不具合箇所説明図

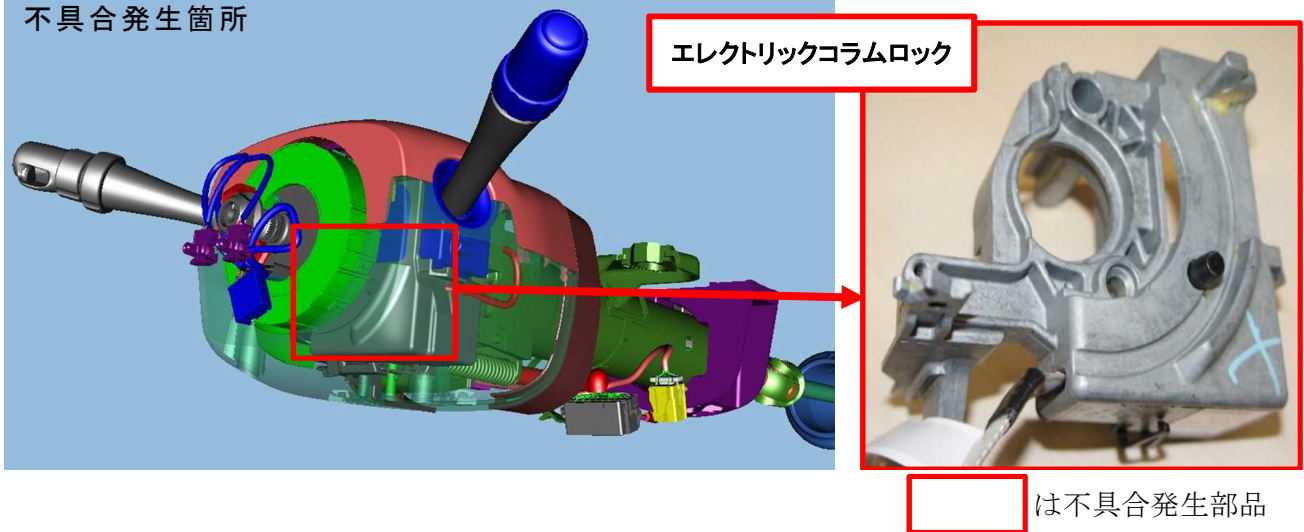
ハンドルロックを作動させるモーターの製造が不適切なため、モーター内部のコイルの絶縁体が損傷しているものがある。そのため、そのままの状態で使用を続けると、コイルが短絡してモーターが作動しなくなってハンドルロックが解除できず、エンジンが始動できないおそれがある。

全車両、エレクトリックコラムロックを良品に交換する。
